Pescara, 14/03/2018

Regione Abruzzo - Comitato VIA

**OGGETTO: captazione a scopo idroelettrico del Torrente Rianza - Comune di Capistrello (AQ) - società ABRUZZO ENERGIE RINNOVABILI S.r.l. fase di Verifica di Assoggettabilità a V.I.A. - opposizione**

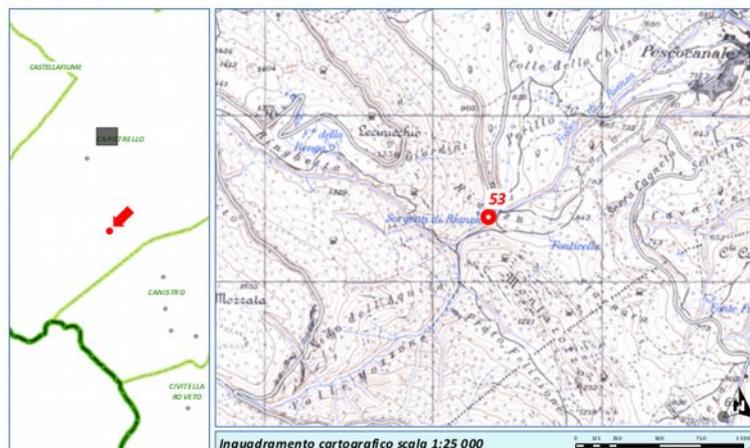
Riteniamo incongruo:

**a)**l'utilizzo, per il calcolo delle portate medie e dei picchi, di un periodo limitatissimo (2009-2014) quando è noto che per la caratterizzazione delle portate di un fiume è necessaria una scansione temporale ben maggiore. Tra l'altro queste portate non sono state determinate con tecniche adeguate, come ammesso dagli stessi proponenti ("*Si precisa tuttavia che la curva, poiché è stata ottenuta da valori di portata non ottenuti con un monitoraggio in continuo, o almeno giornaliero, non contiene le informazioni sui minimi e massimi esatti caratterizzanti la sorgente.*", pag. 15 dell'elaborato REL02TECC15R1.pfd, ribadito nell'elaborato REL02INT16.pdf nella nota a piè di pagina 2);

**b)**aver escluso le recenti annualità che sono state caratterizzate da periodi estremamente siccitosi con forte diminuzione della portata, come attestato anche dalla crisi idrica che ha colpito i centri abitati;

**c)**il non aver conteggiato e determinato con cura la portata già derivata a scopi idropotabili, pari a 24-30 lt/s, come descritto nella scheda ERSI per queste sorgenti nello Studio per la Perimetrazione delle Aree di Salvaguardia . Questa quota deve essere conteggiata nella portata naturale del Fosso Rianza.

Questa errata lettura della portata naturale a valle della captazione idropotabile nonché tutte le altre criticità sopra rilevate, invalidano il valore della portata max derivabile, della portata media naturale, della portata media in concessione, del DMV e della potenza producibile.

Qui sotto l'estratto della studio per la Microzonizzazione del territorio del comune di Capistrello.

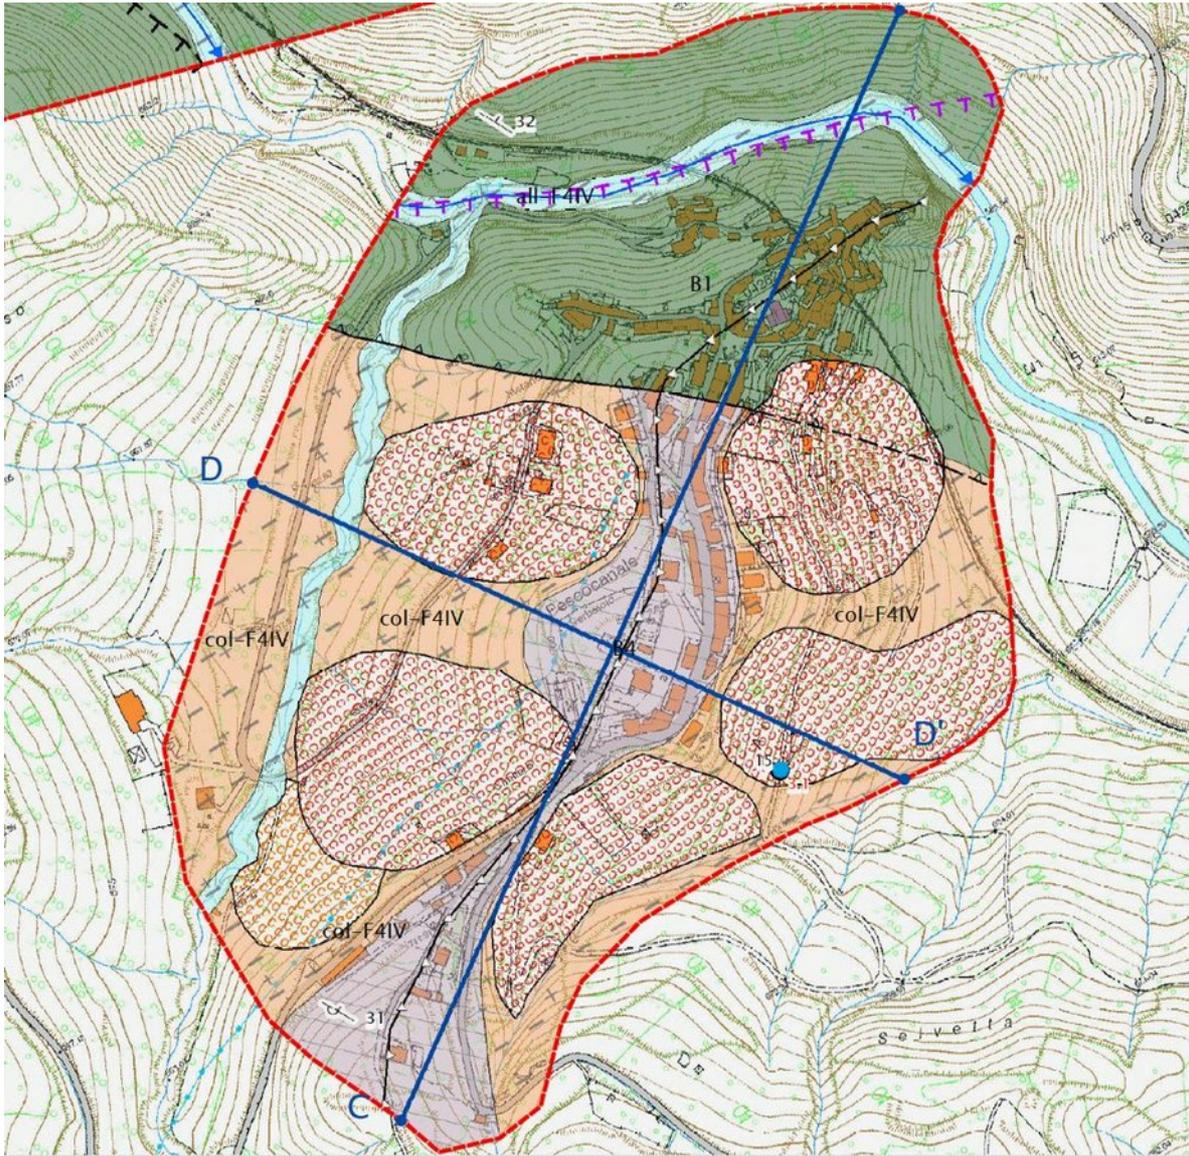
Il versante e il tracciato interessato dalla realizzazione della condotta presenta numerose criticità ben evidenziate dalla cartografia della microzonazione sismica del comune di Capistrello.

In particolare sono evidenti sul versante in destra orografica (versante opposto a quello di realizzazione della condotta; mentre l'opera di presa li coinvolge entrambi) corpi di frana importanti di cui due attivi e un terzo quiescente la cui attivazione, vista la scarsa larghezza dell'impluvio del Rianza, potrebbe comportare impatti anche su porzioni del versante opposto e comunque coinvolgere il punto del passaggio tra condotta interrata e condotta sotto il tracciato viario.

Tra l'altro una vastissima area di frana è segnalata nel catalogo IFFI a pochi metri a monte delle opere di presa e un movimento massivo potrebbe andare a interferire con questa parte dell'intervento.

In ogni caso nella stessa relazione geologica si ricorda che una parte consistente della condotta attraversa aree di attenzione per il PAI e che *"nel tratto finale la condotta lambisce una area classificata a rischio elevato"*. Incredibilmente si afferma, però, che *"il progetto prevede il suo interramento lungo la sede stradale esistente, con evidente nessuna interferenza con la stabilità del pendio in versante sinistro."*

Questa frase la dice lunga sull'atteggiamento rispetto ad una condizione di estrema complessità che da un lato avrebbe dovuto imporre ben altro approfondimento di campo con un rilievo di dettaglio e dall'altro consigliare una cautela ben diversa, visto che l'interramento della condotta sotto la strada non esclude la possibilità che sia quest'ultima che la condotta siano interessate da fenomeni gravitativi anche distruttivi. Il danno di un evento franoso è direttamente connesso al livello di vulnerabilità che a sua volta dipende dalla presenza o meno di manufatti, attività umane ecc.

pesantemente alterata danneggiando le condizioni di crescita della specie con conseguenze anche di carattere socio-economico. Qui sotto la mappa delle aree di interesse per il *Tuber magnatum*.

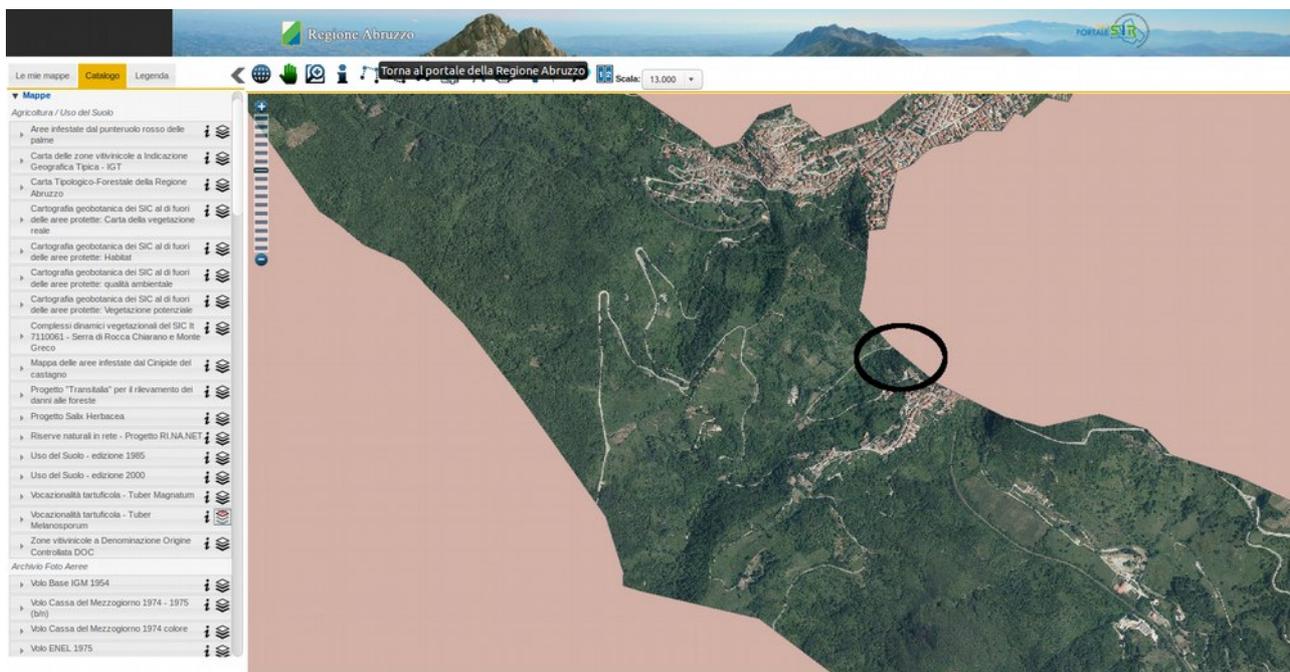
L'intera opera ricadrebbe in un'area perimetrata quale di interesse per il Tartufo bianco mentre la parte distale della condotta e la centrale sarebbero situate nella zona perimetrata di interesse per il Tartufo nero. A preoccupare di più è sicuramente l'interferenza nella parte prossimale della condotta che vedrebbe scavi rilevanti per oltre 4.000 mc proprio nella zona importante per il Tartufo bianco, che verrebbe quindi
